2. HTTR 原子炉施設の地震による損傷の防止 (適合性説明資料)

HTTR 原子炉施設の耐震設計方針

HTTR（高温工学試験研究炉）原子炉施設の 耐震重要度分類について

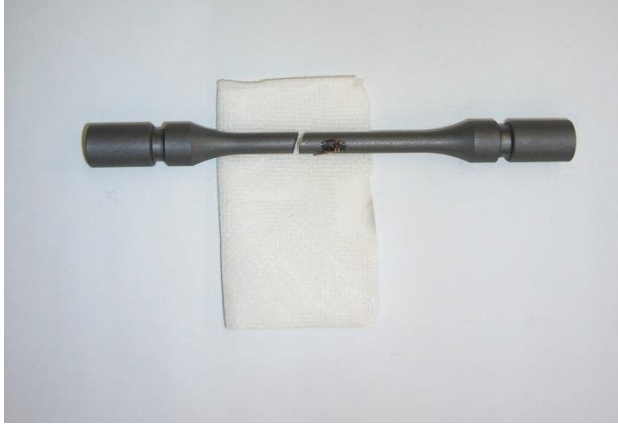
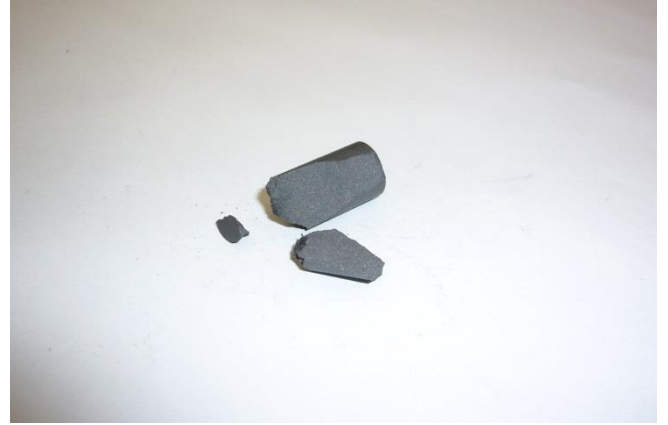
| <ul style="list-style-type: none">・ Ss 地震により黒鉛ブロックや拘束バンド等が破損した場合を考慮しても、制御棒の挿入性が確保されることを詳細に説明すること。・ サポートポストの詳細を示し、耐震重要度が B クラスでよいことについて説明すること。・ 制御棒の挿入性については、発電炉の耐震重要度分類を参考に機能ごとの耐震重要度分類を行うことを検討すること。 |
| <ul style="list-style-type: none">・ Ss 地震により黒鉛ブロックや拘束バンド等が破損した場合を考慮しても、炉心が冷却できることを説明すること。 |

S クラス以外の炉内構造物の損傷を仮定しても、以下の通り炉心形状は維持可能であるため、停止機能（制御棒系のみ）及び炉心冷却に影響はない。

炉心等を下方で支持している炉心支持鋼構造物のうちの炉心支持板、炉心支持格子及び炉心支持黒鉛構造物のうちのサポートポスト（支持機能）、並びに炉心等を側方で支持している炉心支持鋼構造物のうちの炉心拘束機構（レストレイントリング）は、耐震重要度分類で S クラスである。これらの構造物が健全であることから、炉内に密に配置された炉心支持黒鉛構造物等は崩れ落ちることはない。詳細は以下に示すように、炉内構造物のうちの拘束バンド及び炉心支持黒鉛構造物の破損を考慮しても炉心形状は維持されるとともに、制御棒挿入孔の連続性は維持される。なお、サポートポストは、ヒアリングのコメントに基づき、発電炉の重要度分類を参考に検討した結果、支持機能について耐震重要度を B クラスから S クラスに変更し、許可申請書の記載は、耐震 S クラスに「炉心支持黒鉛構造物（サポートポスト（支持機能のみ）」を追記し、耐震 B クラスは「炉心支持黒鉛構造物（サポートポスト（支持機能のみ）を除く）」に変更したい。

Ss 地震時においては、炉心の除熱は横方向の輻射と熱伝導に支配されているため、炉心形状が維持されていれば、発熱（残留熱）と除熱のバランスは変わらず、炉心冷却は可能である。

ここで、黒鉛ブロックの破損については、圧縮応力と引張応力が作用した場合において異なる。引張応力が作用した場合は、黒鉛ブロックは最大主応力説に従って破壊するため、応力が集中する箇所において亀裂が入り、そのき裂は応力方向と垂直な方向に進展し、亀裂部から 2 つの破片となり（図 1 参照）、破砕（黒鉛ブロックの形状が維持できない状態）することはない。一方で、圧縮応力が作用した場合においては、引張応力と異なり、圧縮強度は引張強度より約 3 倍強く、圧縮応力により破損する可能性があるものはサポートポスト構造のみで、その他は圧縮応力で破損することは考え難い。万一、破損した場合（図 2 参照）においても局所的に破損する可能性があるが、ブロック全体に破砕することはない。この評価については、耐震評価書と同時期に参考資料に示すこととする。
